INFORME DE CORRECCIONES DEL PROYECTO DE EDIFICIO MULTIFAMILIAR CALLE 9E SUR # 8-03 BARRIO ORQUIDEA REAL SOCORRO SANTANDER

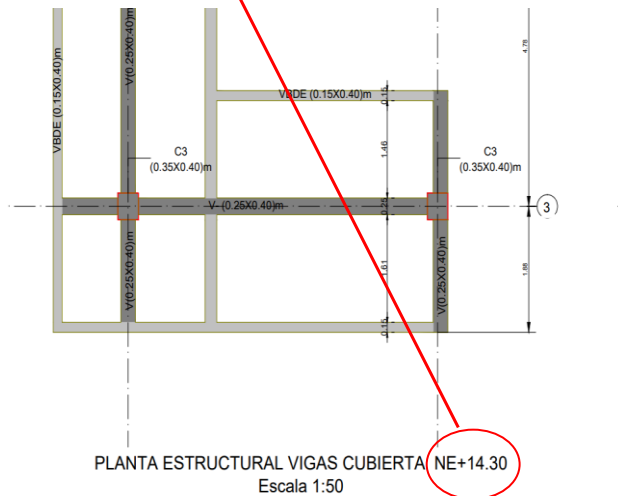
Los niveles establecidos en el análisis estructural no coinciden en los planos.

Comentado [LR5]: TABLA CORRESPONDIENTE AL ANALISIS ESTRUCTURAL

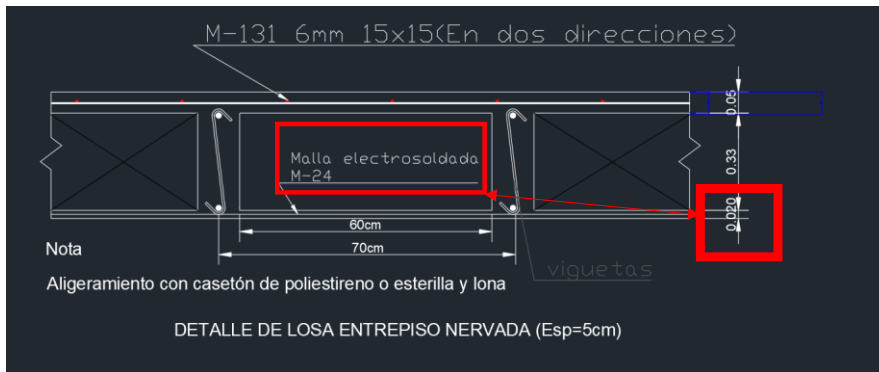
Comentado [LR6]: Cielo raso o torta inferior con malla?

¿La torta inferior porque esta de 2 cm? Según lo dispuesto en el plano arquitectónico. No coincide con el análisis estructural presentado.

Se realizó el análisis de la torta inferior presentada en el plano:

$b_v \geq 100 \text{ mm}$	$b_v \geq 100$	mm	Cumple requerimiento
$t_i \geq 25 \text{ mm}$	$t_i \geq 25$	mm	No cumple requerimiento
$t_s \leq \frac{b_c a_s + s_v}{20}$	$t_s \leq 75$	mm	Cumple requerimiento

RECOMENDACIÓN: Se hizo el análisis de la torta inferior según lo que establece la NSR-10, ojo esto en el caso de llevar torta inferior, pero según el análisis estructural lleva cielo

raso. ¿Ajustar detalle de la losa nervada? o

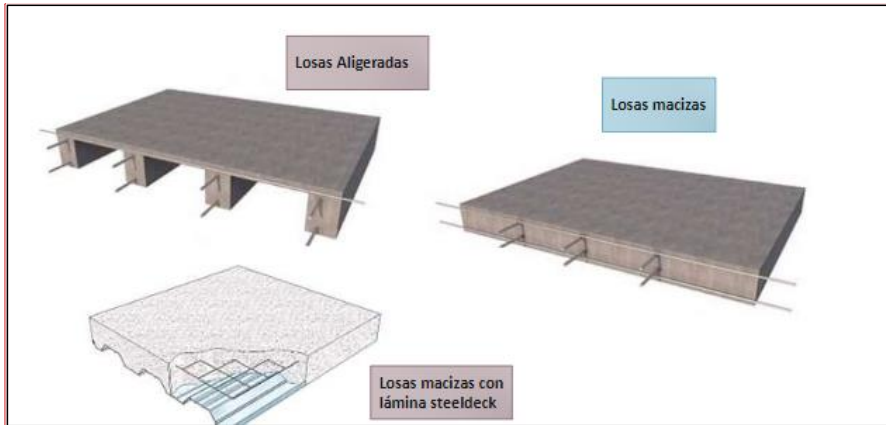
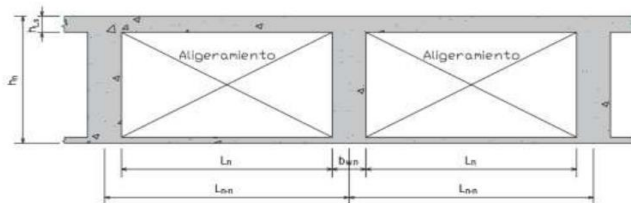
Hay cierta confusión ya que en el análisis estructural dice:

El sistema de entrepiso utilizado en el proyecto es tipo **Losa Sección Compuesta Steel Deck** fabricada en concreto estructural.

Y el plano:

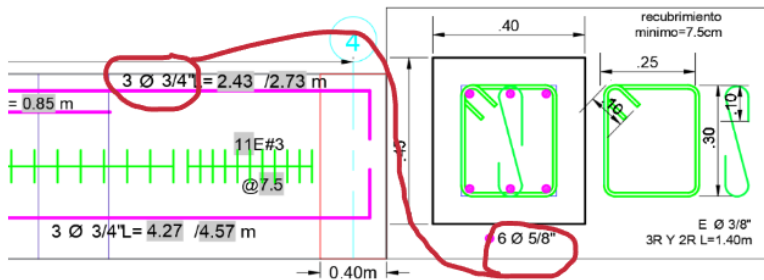
EJEMPLO: En la vigas de cimentación y vigas aéreas hay una incoherencia en el tipo de barra aparecen dos ejemplares 3/4" y 5/8".

RECOMENDACIÓN: Anexo evidencia, sin embargo, no es la única viga o columna que presenta este inconveniente. Se recomienda revisar y ajustar esas diferencias entre el análisis estructural y el plano arquitectónico en la mayoría de los elementos estructurales. Reitero debe coincidir el análisis con los planos.

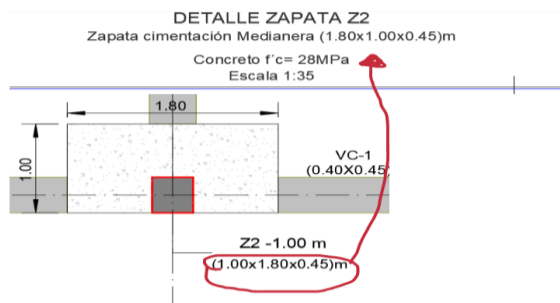
EJEMPLO: Las secciones de las cimentaciones cambian los nombres de las secciones que están en el plano planta n-1 en los detalles de las zapatas

RECOMENDACIÓN: Revisar que los nombres de los elementos estén con su asignación correspondiente.

6. ZAPATAS

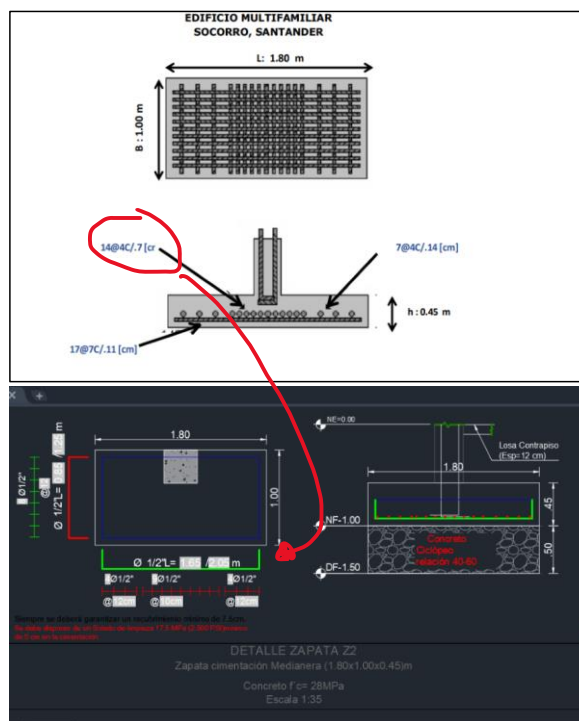
En el plano dice en la parte izquierda y derecha 4 de ½" centro 9 de ½" y en el análisis estructural se dispone de otra asignación.

RECOMENDACIÓN: Revisar que el análisis y los resultados de barras de acero coincidan en el plano para todas las zapatas y demás elementos estructurales.
